質疑(応答記録)

公告No. : No.364

工事名(件名) : 中央緑地サッカー場クラブハウス整備工事(建築工事)

訂正		KUME SEKKEI 株式会社 久米設計	日付 2016.09.30 PA 鈴木 智久 橋岡 三浦 健 管理 小川 成洋 担当 松尾 敬一	一級建築士 登録番号 264070号 意匠主任技術者 鈴木 智久 一級建築士 登録番号 219897号 三浦 健 一級建築士 登録番号 215081号 管理技術者 小川 成洋 一級建築士 登録番号 319318号 松尾 敬一	役名 中央緑地サッカー場クラブハウス整備工事（建築工事） 設計番号 1150159 図面名 敷地現況図 縮尺 A1: 1/1200 A3: 1/2400 図面番号 A-P-01
----	--	--	---	---	---

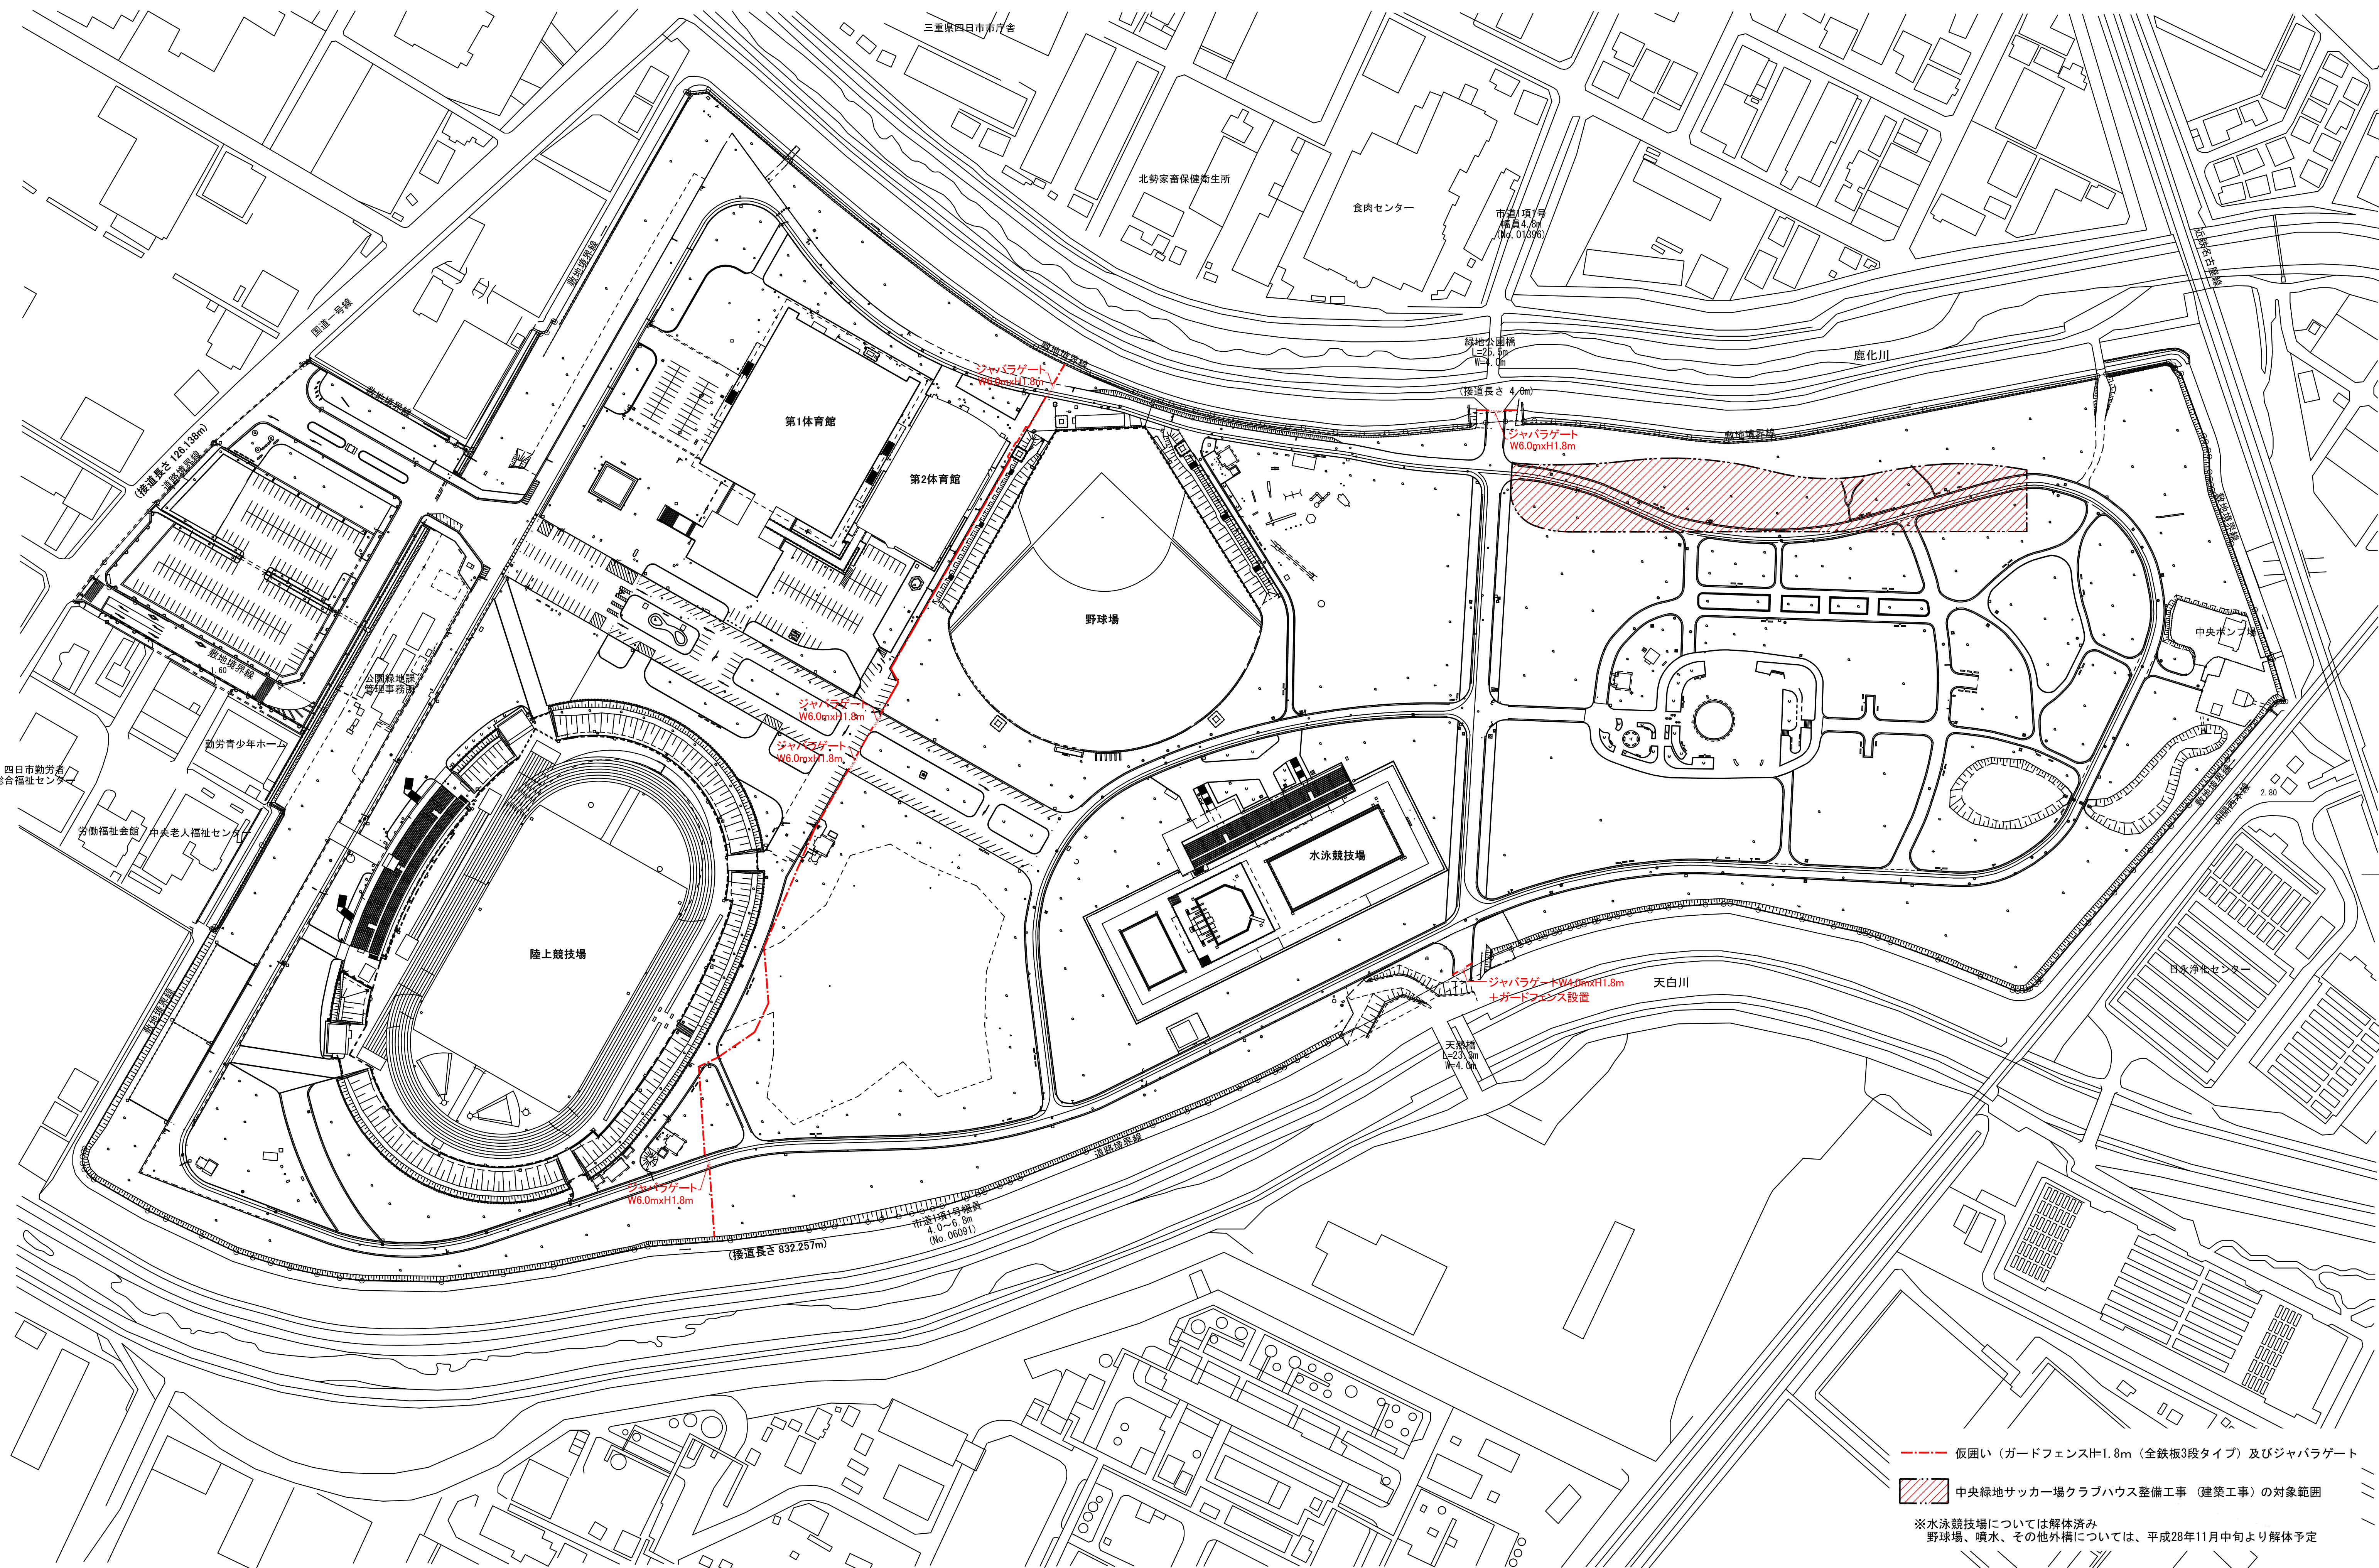
整理番号	質疑事項	回答
1	図A-T-02 今回工事に於いて指定仮設等の記載がありませんが、複数業者で複数箇所の施工となりますが、進入路及び仮囲い(既設利用)はどの様に考えれば宜しいでしょうか。	仮囲い・ゲートは別途発注工事において設置したものを利用できません。 仮囲い・ゲートの設置位置は別添図面を参照してください。
2	図A-T-02 現場事務所及び監理者事務所は工事エリア内にて設置可能でしょうか。	別途発注工事と調整の上、設置可能です。
3	図A-T-02 工事用水については構内の既存施設利用できる(有償)と記載がありますが、どの部分からでしょうか。また、工事電力については利用できないと記載がありますが、発電機等を考えた方が宜しいでしょうか。	工事用水については、指定場所はないため施設内にて計画してください。 工事電力については、発電機や仮設引込等にて計画してください。
4	図A-T-02、A-DS-01 ピット内部床・壁・釜場はケイ酸質系塗膜防水(C-U1)と考えて宜しいでしょうか。	よろしいです。

- - - 仮囲い（ガードフェンスH=1.8m（全鉄板3段タイプ））及びジャバラゲート
 [Red Hatched Box] 中央緑地サッカー場クラブハウス整備工事（建築工事）の対象範囲
 ※水泳競技場については解体済み
 野球場、噴水、その他外構については、平成28年11月中旬より解体予定
